CAMPAGNE DE SERVICE - 6024

- centrale de contrôle moteur -

- Mod. Fiat Tipo / Egea avec mot. 1.3 et 1.6 MultiJet Euro 6

Fig. 1

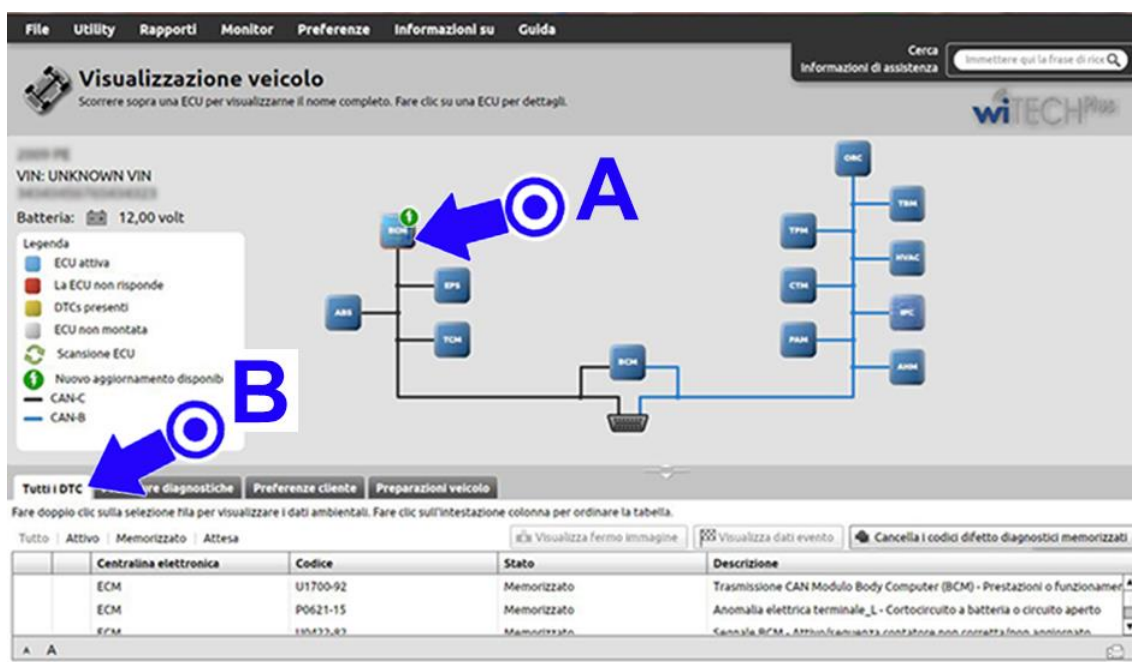
À l'aide de **wiTECH^{Plus}**, mis à jour à la dernière version du logiciel, sélectionner vue du véhicule (Fig. 1), puis la centrale ECM (Engine Control Module) (A) et enfin effectuer la reprogrammation de la centrale de contrôle du moteur.

- À la fin de la reprogrammation, mettre à zéro tous les codes défauts (DTC), éventuellement générés dans d'autres modules suite à la reprogrammation, affichés sur la fiche Tous les DTC (All DTCs) (B).
